Mission régionale d'autorité environnementale

**Avis délibéré de la Mission régionale d'autorité environnementale
de la région Nouvelle-Aquitaine
sur le projet de mise en compatibilité par déclaration de projet du
plan local d'urbanisme (PLU) de Condat-sur-Vézère porté par la
communauté de communes du Terrassonnais en Périgord Noir
Thenon Hautefort (24)**

n°MRAe 2021ANA90

Figure n°2 : Synthèse des enjeux écologiques du site des Tuilières (source : rapport de présentation, p. 30)

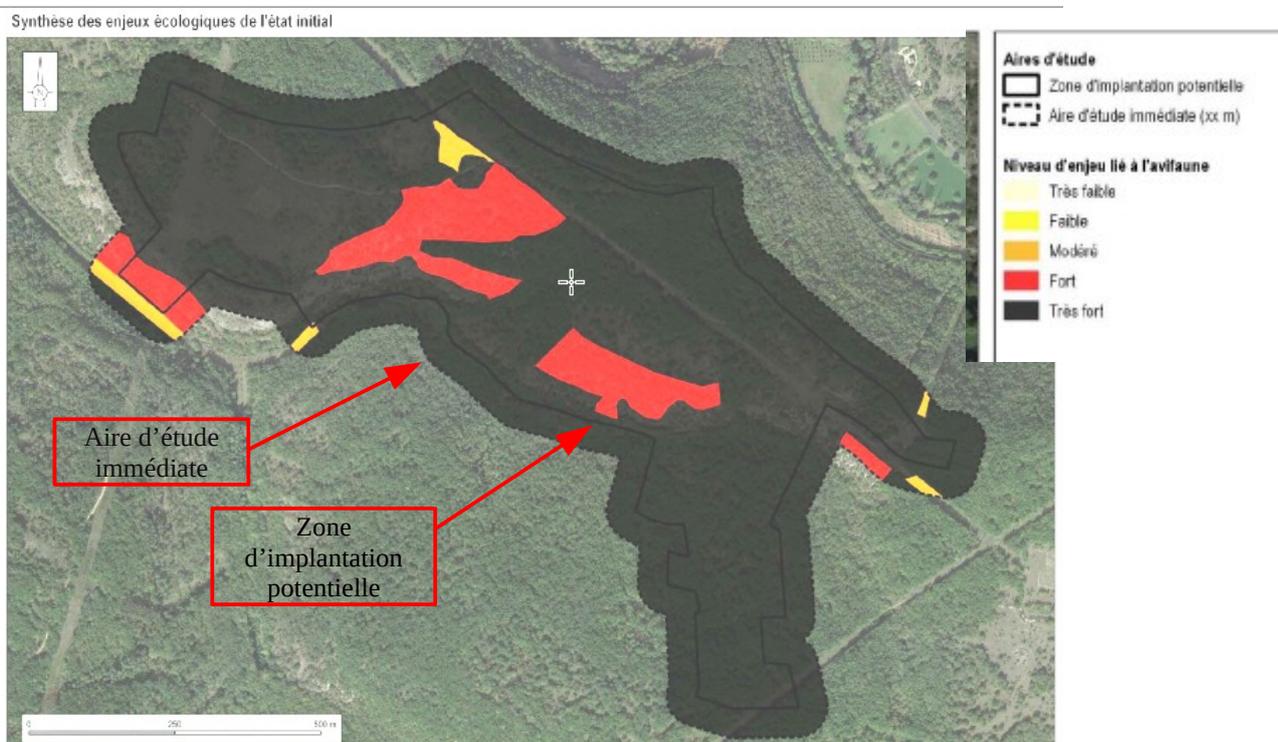
Les inventaires écologiques conduisent, en tenant compte des habitats recensés et des espèces contactées sur le site d'étude, à identifier sur la majeure partie du site d'implantation potentielle des enjeux très forts à forts.

Les espaces impactés présentent toutefois, au regard de l'état initial, des enjeux qualifiés de « modérés » à « très forts » au regard de la faune. Dans son avis du 16 octobre 2020, la MRAe signalait ainsi la destruction de huit hectares de chênaie pubescente, de 1,6 ha de mosaïque de chênaie et 0,3 ha de fourrés. Le scénario d'implantation retenu contribue également à détruire 1,5 ha de pelouses calcaires ou mosaïques de pelouses dans le cadre de la création des infrastructures fixes.

La MRAe avait en outre observé que les incidences sur les pelouses sous panneaux ne semblaient pas avoir été prises en compte dans le chiffrage des surfaces impactées. Le rapport de la mise en compatibilité n'apporte pas de réponse sur ce point.

Elle relève également le manque de clarté de l'analyse des incidences de la mise en compatibilité, qui ne facilite pas la mise en correspondance des surfaces impactées, des types d'habitats, et des espèces concernées.

Compte-tenu de la richesse écologique du site, la MRAe estime qu'une présentation plus précise des incidences écologiques du projet de mise en compatibilité est nécessaire, avec des éléments quantifiés. Ces précisions seraient de nature à clarifier la cotation des enjeux des différentes parties du site, ce qui avait déjà été demandé dans l'avis de la MRAe du 16 octobre 2020.

Figure n°3 : Extrait du règlement graphique après mise en compatibilité (source : dossier de mise en compatibilité du PLU de Condat-sur-Vézère, règlement graphique)

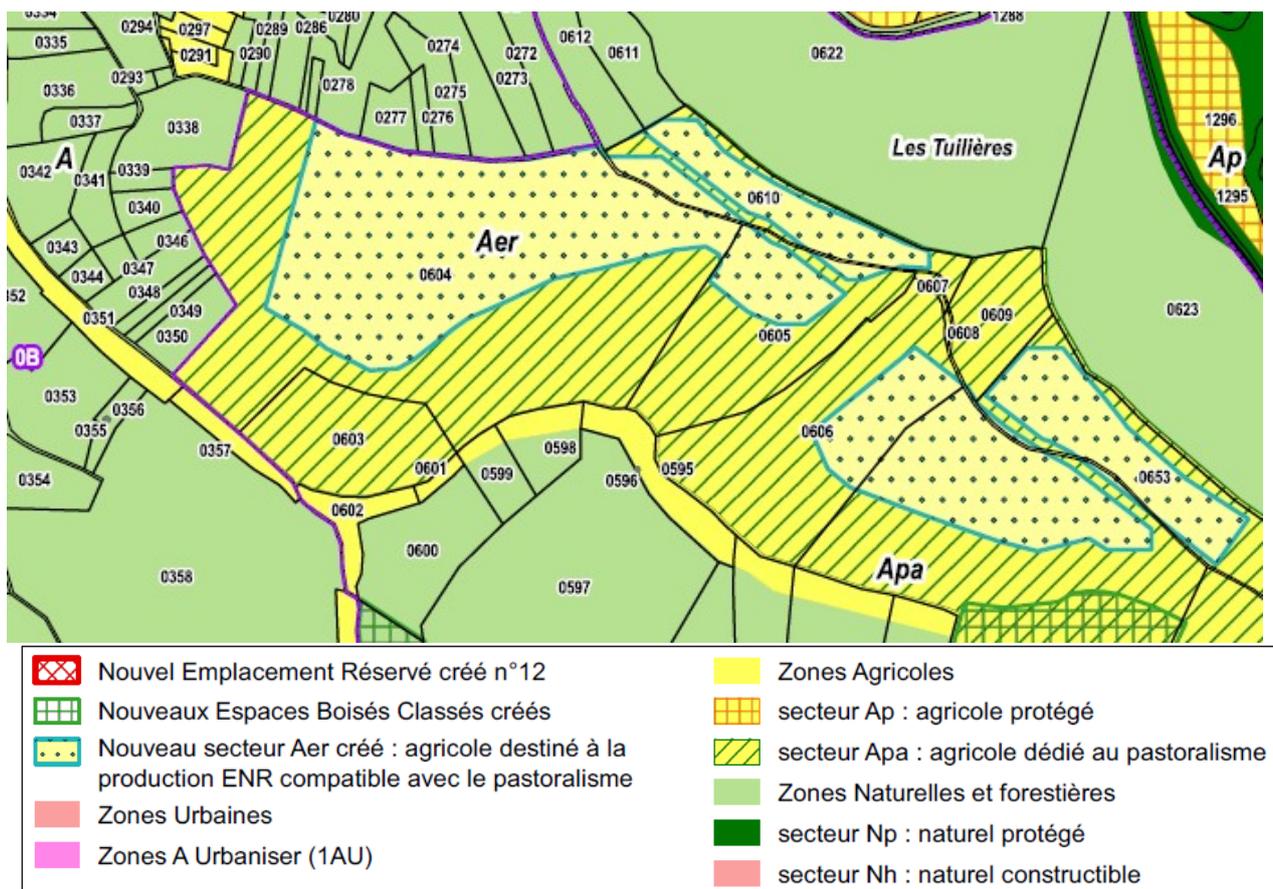
La MRAe estime que le projet de mise en compatibilité du PLU de Condat-sur-Vézère ne prend pas suffisamment en compte l'enjeu des ruissellements vers le site Natura 2000 *La Vézère*. Elle demande à la collectivité de définir dans le règlement du secteur Aer des règles d'emprise au sol et d'espaces libres de toute construction, de façon à garantir une imperméabilisation minimale du site.

Enfin, la MRAe s'interroge sur la cohérence entre le règlement graphique et l'OAP. Le règlement identifie en effet quatre îlots étanches, séparés par des bandes de parcelles classées en secteur Apa. L'OAP prévoit des clôtures et chemins d'accès autour des quatre îlots. Or, en cohérence avec les demandes du SDIS, elle établit une continuité de circulation entre tous les chemins d'accès. Dès lors, la compatibilité de ces orientations avec le découpage des îlots séparés par des bandes Apa, tel que présenté dans le règlement graphique, n'est pas démontrée.

La MRAe demande une analyse suffisante des incidences supplémentaires sur la faune et la flore induites par les mesures de prévention contre le risque feu de forêt. La cohérence entre le règlement graphique et l'OAP doit également faire l'objet d'explications. Enfin, le rapport doit démontrer que les mesures de réduction et de compensation des incidences prévues demeurent proportionnées, suite aux évolutions du projet induites par les recommandations du SDIS.

Figure n°5 : Orientations d'aménagement et de programmation du site des Tuilières (source : rapport de présentation, p. 89)

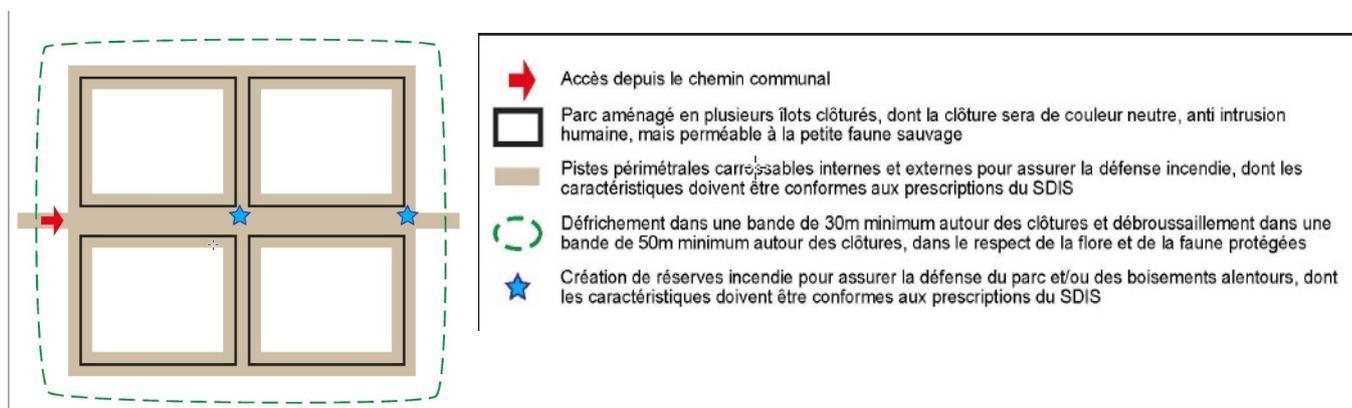
Par rapport au projet ayant fait l'objet de l'avis du 16 octobre 2020, l'OAP fait apparaître une bande périphérique externe détournant chacun des quatre îlots de panneaux photovoltaïques. Pour cette bande périphérique, le SDIS préconise une largeur de cinq mètres, avec une distance de cinq mètres par rapport à la clôture. L'OAP fait également apparaître une bande défrichée dans une bande minimum de 30 mètres et une bande débroussaillée dans une bande de 50 mètres autour des clôtures d'enceinte. Cependant les surfaces neutralisées étant augmentées, le rapport ne témoigne pas d'une révision des hypothèses d'implantation des panneaux photovoltaïques (77 460m²)¹⁶, ni d'une révision des incidences du projet sur la faune et la flore.

De plus, l'OAP évoque un défrichement et un débroussaillage « dans le respect de la faune et de la flore protégées ». Il est attendu que l'évaluation environnementale des opérations de défrichement et de débroussaillage soit menée de manière indissociable du projet afin, en particulier, de s'assurer de la compatibilité entre les mesures de protection du site contre le risque incendie et les enjeux de préservation de l'environnement.
